Modulo per la presentazione delle osservazioni per i piani/programmi/progetti sottoposti a procedimenti di valutazione ambientale di competenza statale

METANIZZAZIONE SARDEGNA – TRATTO NORD - Procedura di VIA _____

Metanodotto Macomer – Olbia DN 400 – Comune di Monti _____

ALLEGATO 3

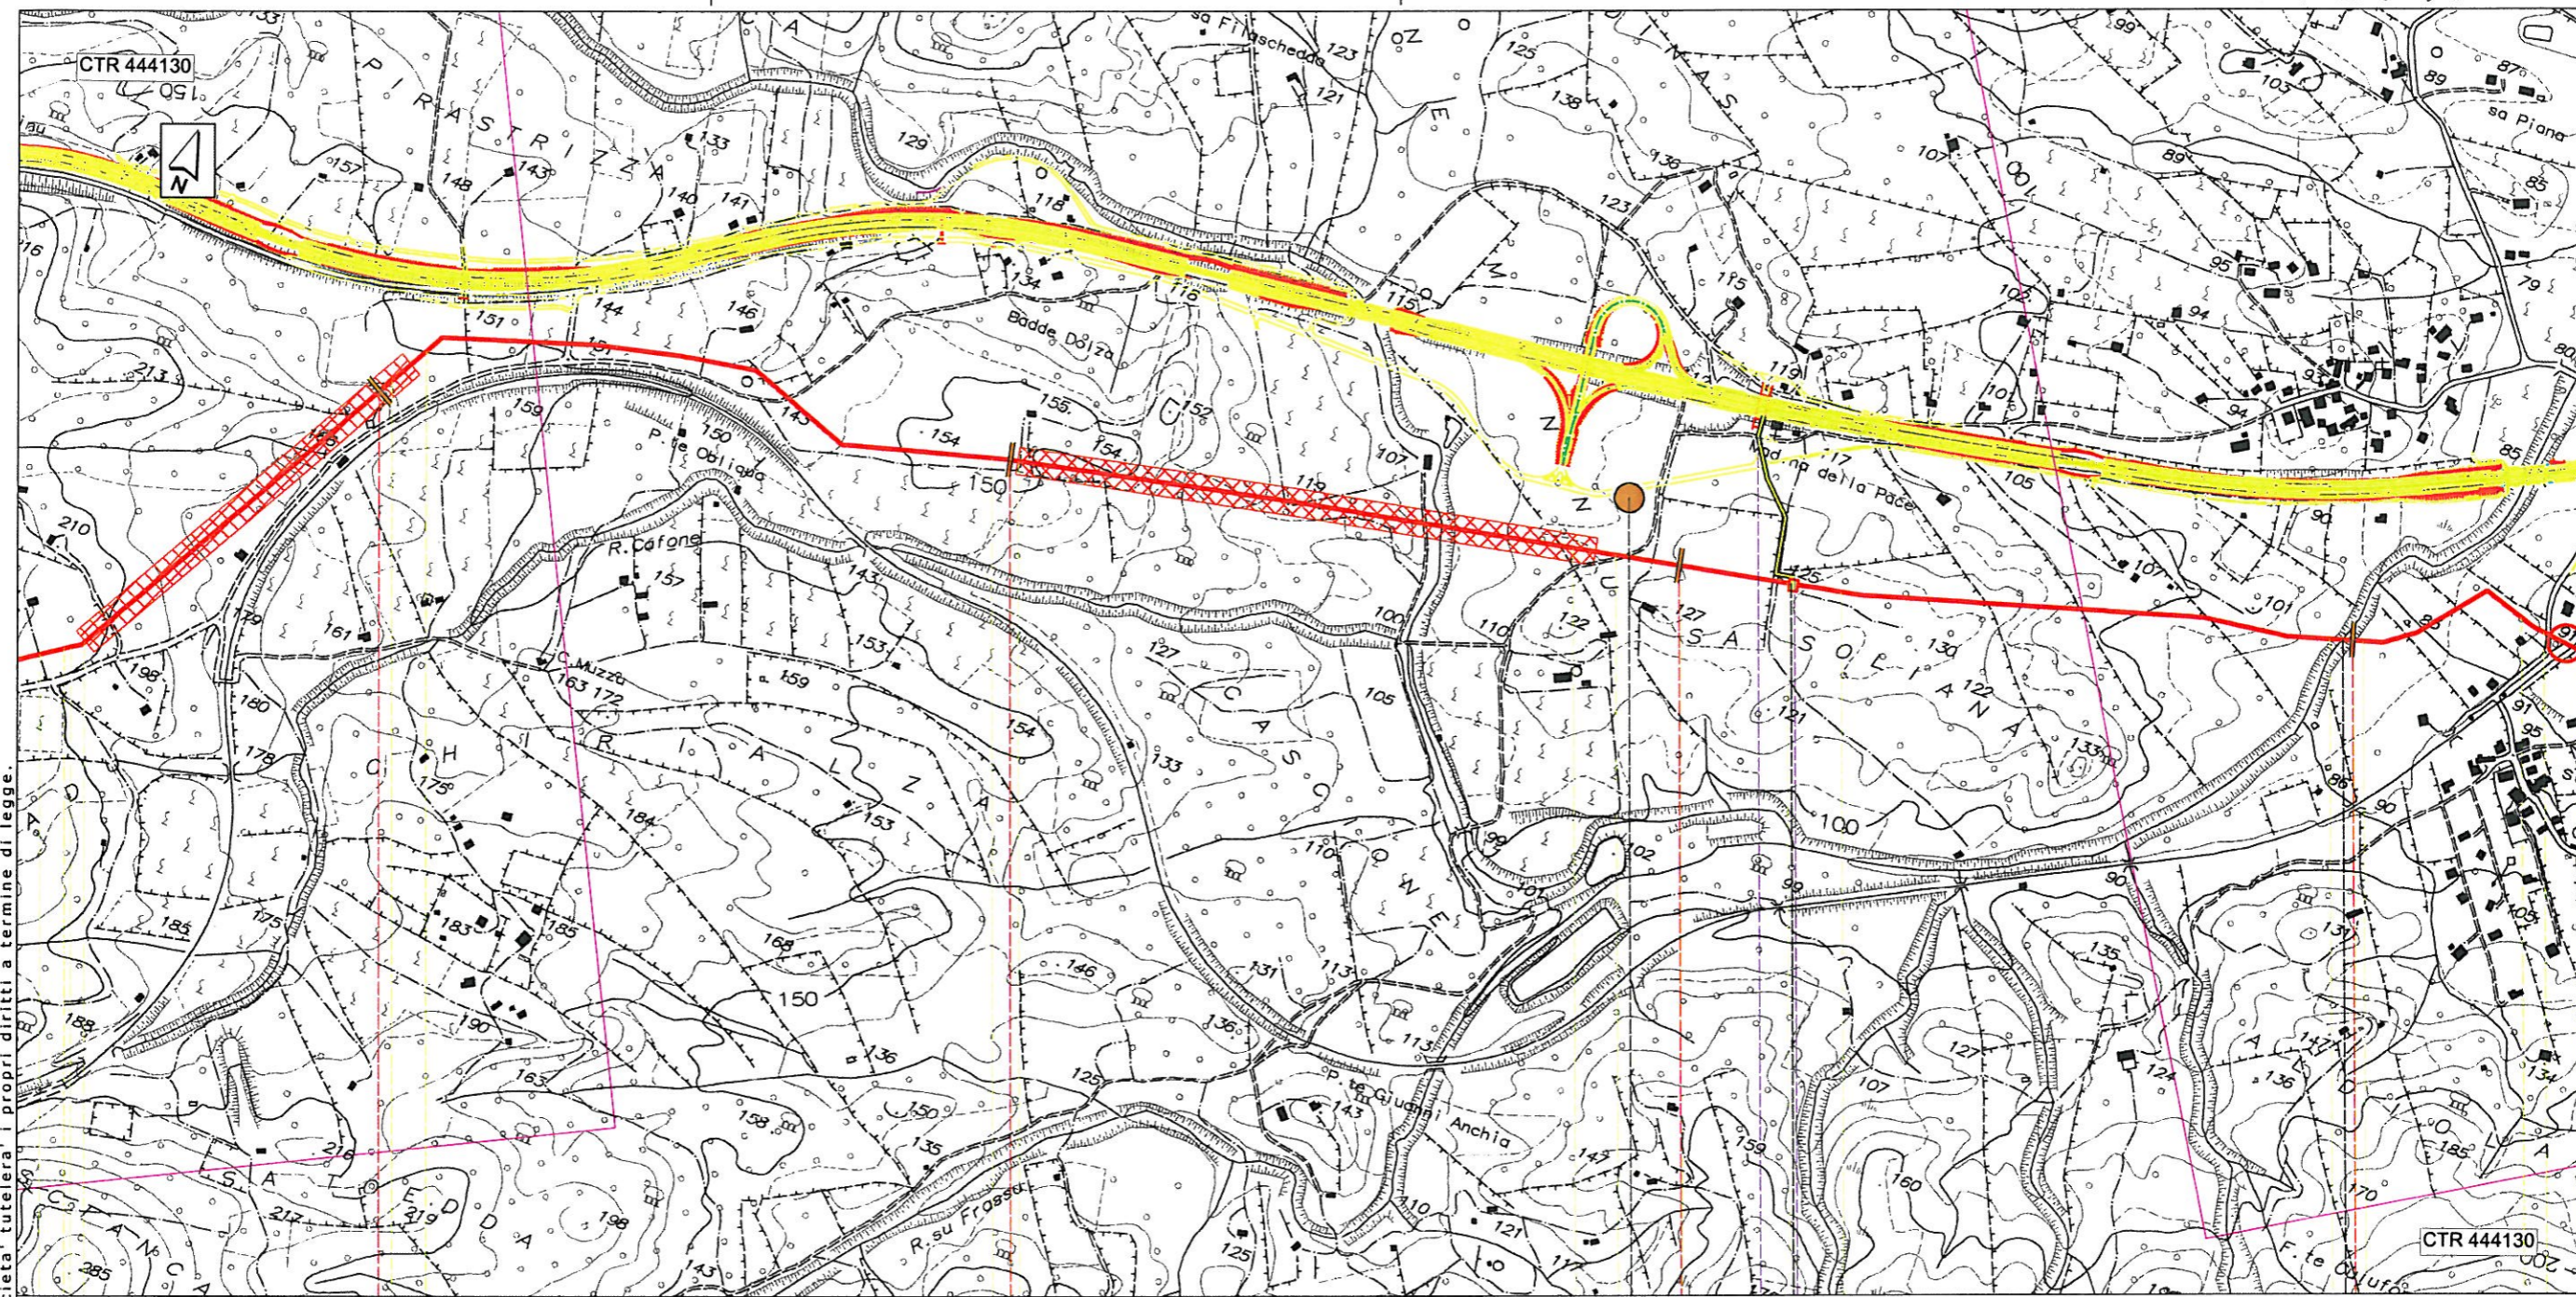
- Tracciato in Trenchless e relativa fascia di rispetto nel bosco e in alcuni vigneti esistenti;
- Tracciato con scavo a cielo aperto in altri vigneti esistenti e di nuovo impianto;
- Punto di intercettazione PIL 13 con relativa area di asservimento di mq 220 all'interno di un vigneto;
- Piazzola di stoccaggio C22 all'ingresso della proprietà;

Evidentemente il progetto è stato redatto prendendo coscienza di una realtà territoriale che ora è cambiata e non è correttamente riportata sulle foto aeree. Attualmente la Società proprietaria sta operando un importante investimento territoriale ed economico, con ampliamento delle aree destinate a vigneto e previsione di nuovi fabbricati di servizio tra cui una nuova cantina di vinificazione.

Tavola **68**

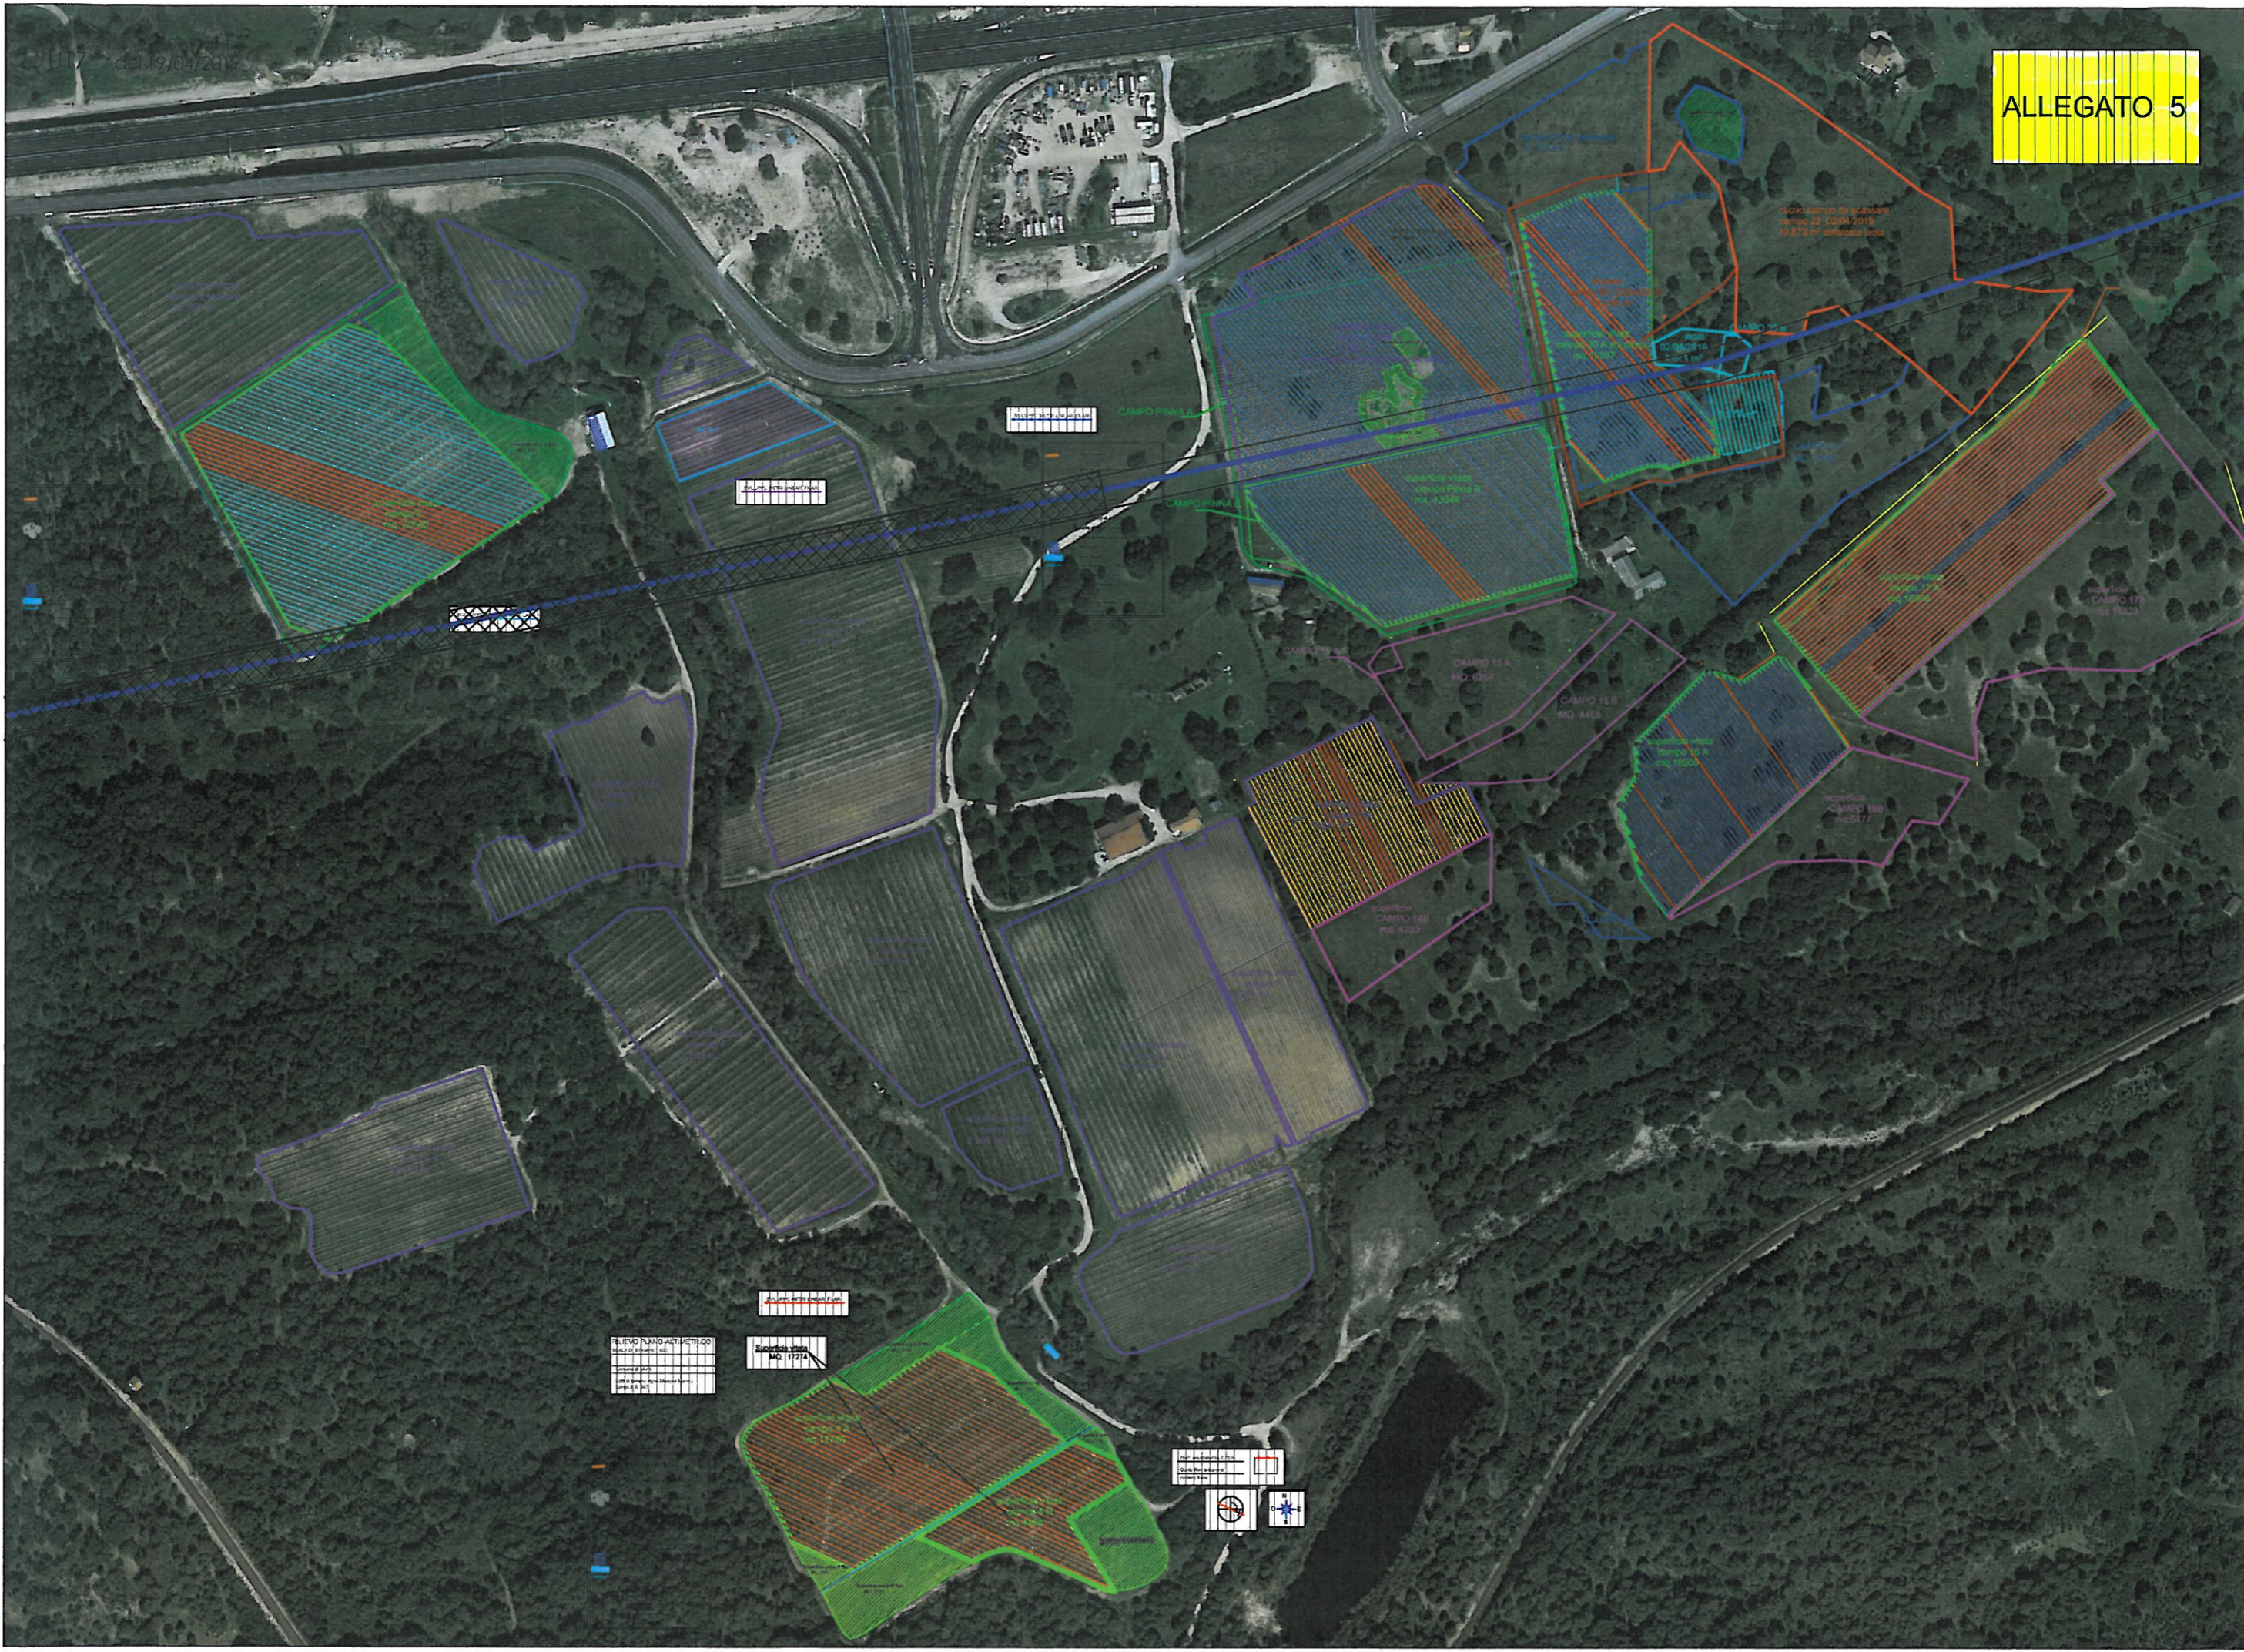
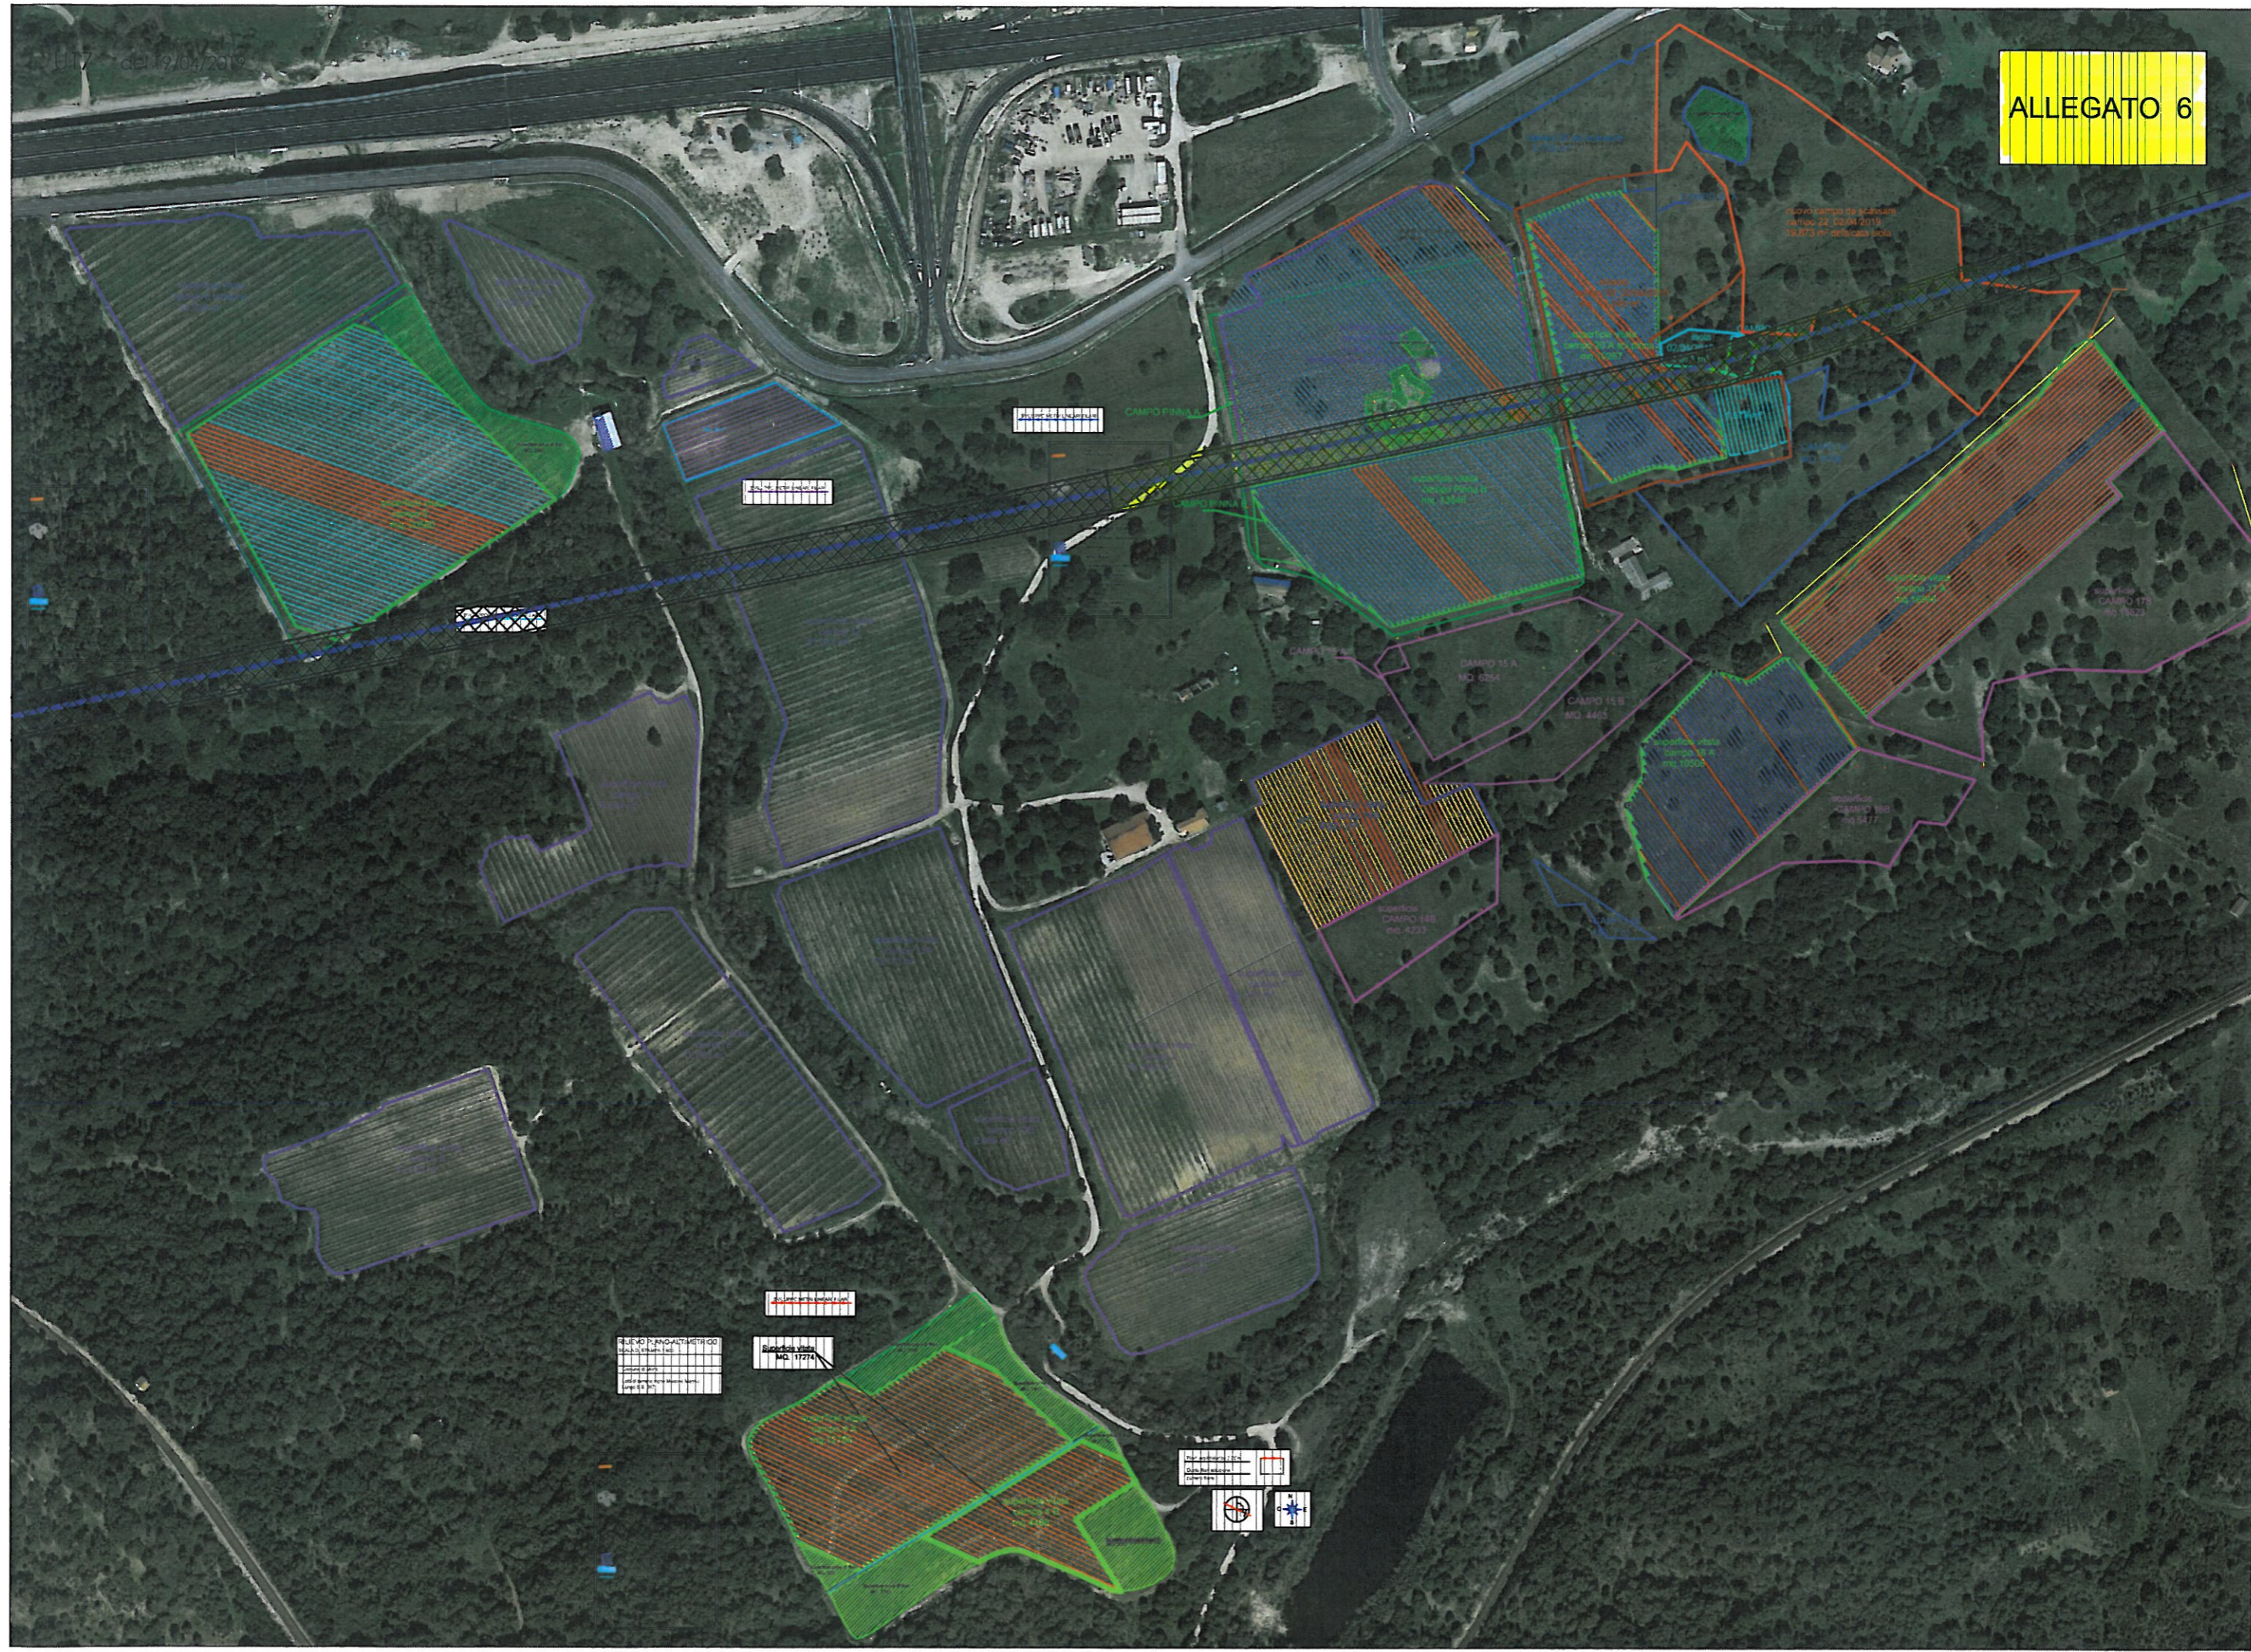
L'attuale percorso interferisce con le aree destinate a vigneto, rendendo oneroso e difficilmente praticabile il concetto evidenziato al punto 5.2.3 (pag.81) nel quale si afferma di *"..ristabilire le originarie condizioni di efficienza ecologica e produttività agricola.."* e di *"..riportare i terreni alla medesima capacità d'uso e di fertilità agronomica presenti prima dell'esecuzione dei lavori.."*

Ulteriore ostacolo e aggravante è la tipologia di agricoltura praticata dall'Azienda, agricoltura biodinamica, che prevede particolari accorgimenti e lavorazioni dello strato superficiale del terreno difficilmente ripristinabili in poco tempo in caso di scavi della profondità prevista e di previsioni di corsie di lavorazione per il transito di mezzi pesanti, oltre naturalmente alle limitazioni al posizionamento dei fabbricati dovuto alla fascia di inedificabilità determinata dal tracciato in oggetto

- 1) PROLUNGARE IL TRACCIATO IN TRENCHLESS, FINO ALLA FINE DELLA PROPRIETA' MASONE MANNU (Vedi Allegato...6)
- 2) IN ALTERNATIVA SPOSTARE IL TRACCIATO CON SCAVO A CIELO APERTO, IN POSIZIONE LIMITROFA ALLA STRADA (vedi Allegato...7.)
- 3) SPOSTARE IL PUNTO DI INTERCETTAZIONE PIL13 E LA RELATIVA AREA DI ASSERVIMENTO AL LIMITE DELLA PROPRIETA' con la relativa strada di accesso (Vedi Allegato...8.)
- 4) SPOSTARE LA PIAZZOLA DI STOCCAGGIO C22 IN ALTRI TERRENI DELLA STESSA PROPRIETA', ALL'INTERNO DEL RACCORDO (vedi Allegato...8.)
